BURMISTRZ RAKONIEWIC

ODPOWIEDZI NA PYTANIA

Dotyczy: Postępowania o zamówienie publiczne w trybie podstawowym bez możliwości prowadzenia negocjacji pn. „Rozbudowa kompleksu edukacyjno - sportowego w Rakoniewicach o basen przyszkolny wraz z kąpielnią oraz infrastrukturą techniczną i komunikacyjną”

Znak sprawy GG.271.20.2023.TS

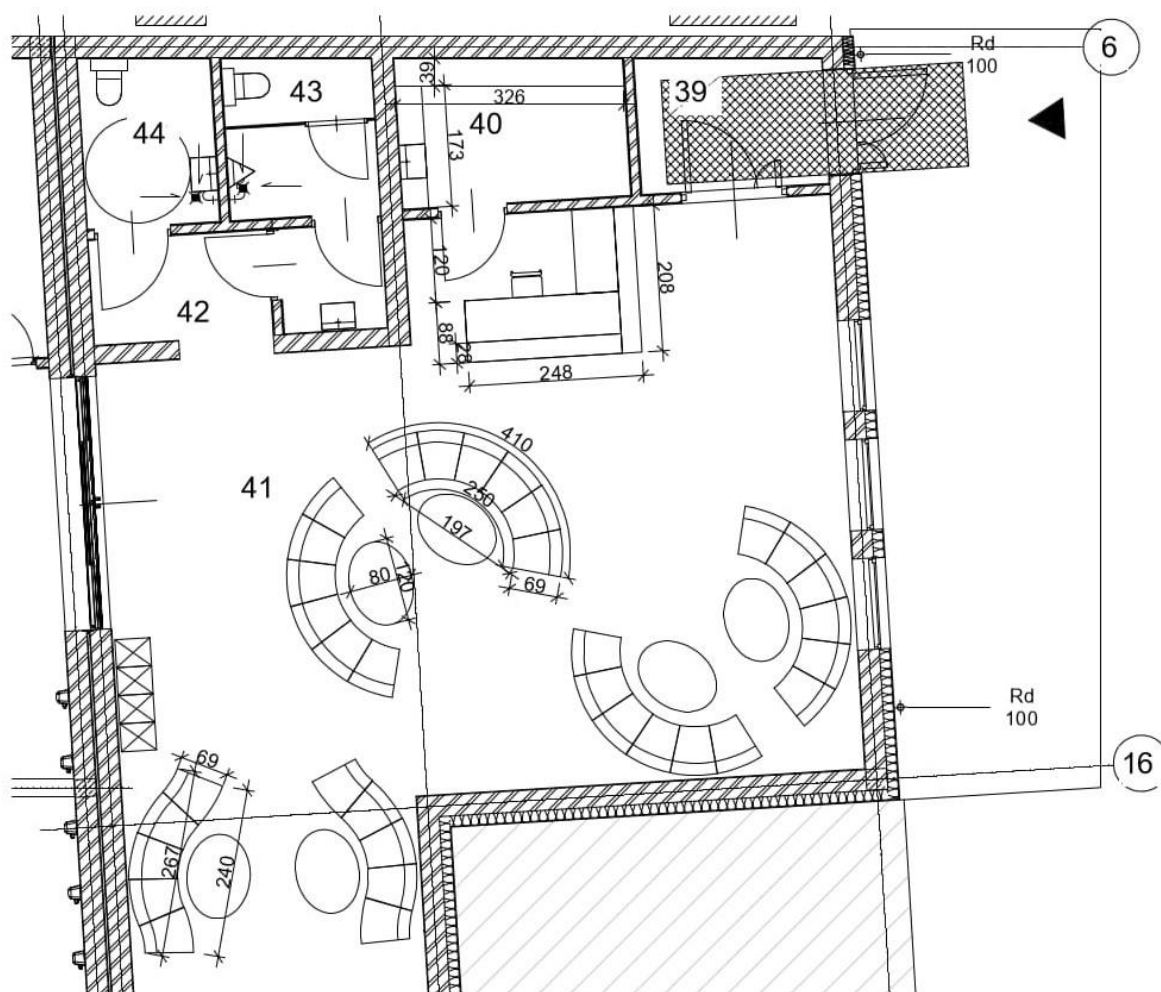
Czy Zamawiający posiada zgodę właścicieli na przeprowadzenie remontu istniejącego garażu? Czy garaż ten jest obecnie użytkowany, czy będzie wyłączony z użytku na czas budowy? (w naszej opinii będzie on częścią placu budowy). Kto odpowiada za przygotowanie tych garaży do remontu, tj. ich opróżnienie?

Budynek garażu niezgodny z przepisami prawa budowlanego – prowadzona jest sprawa przebudowy dachu przez Powiatowego Inspektora Nadzoru Budowlanego w Grodzisk Wlkp. Garaż będzie wyłączony z użytkowania na czas budowy. Inwestycja będzie realizowana na podstawie decyzji PINB. Za opróżnienie garaży odpowiadają ich właściciele!

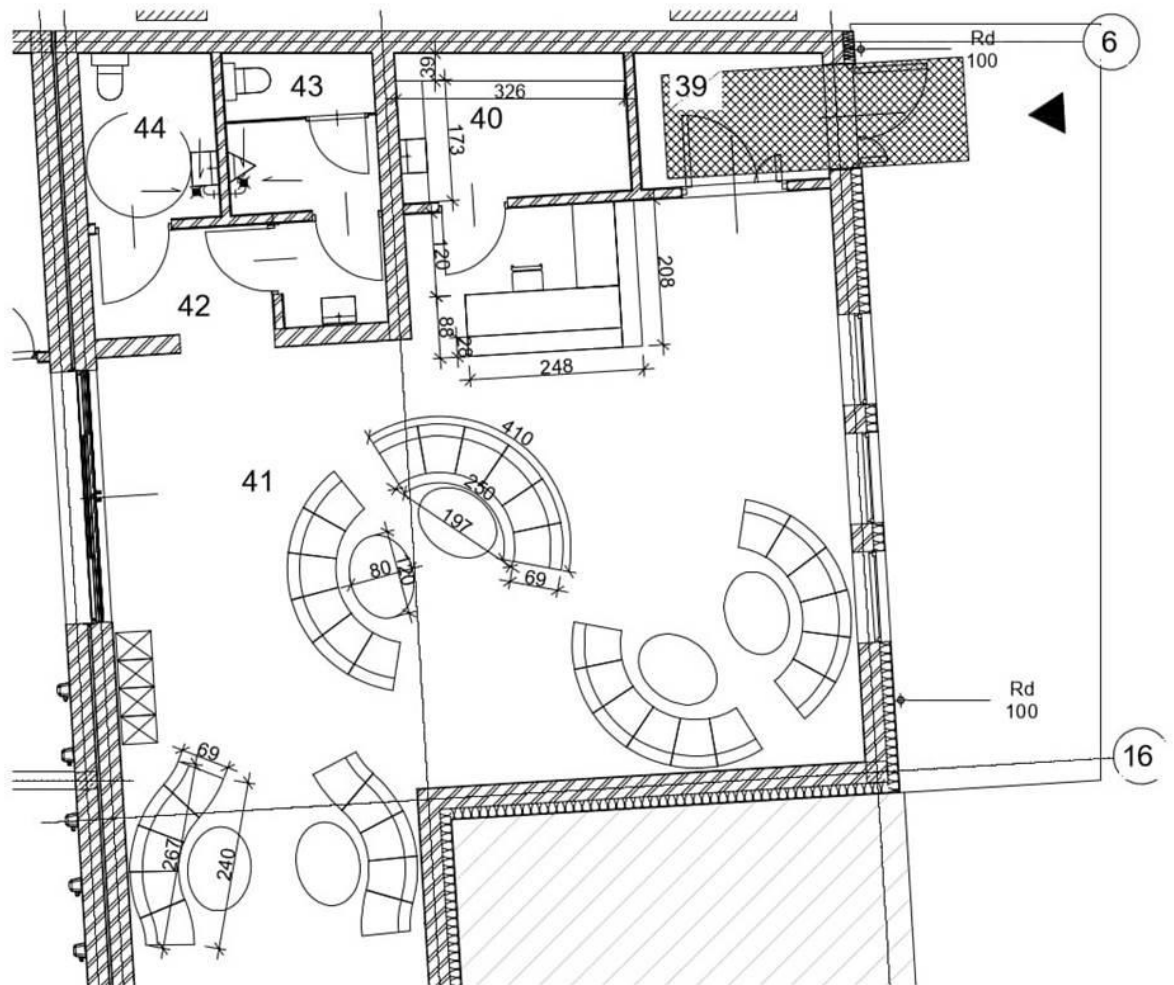
Przedmiar - Dostawa i montaż: regał magazynowy 90x45cm h=190cm szt – 6. - Prosimy o określenie materiału, z jakiego ma być wykonany regał.

Regały basenowe, ażurowe z materiałów syntetycznych bez związków kadmu,
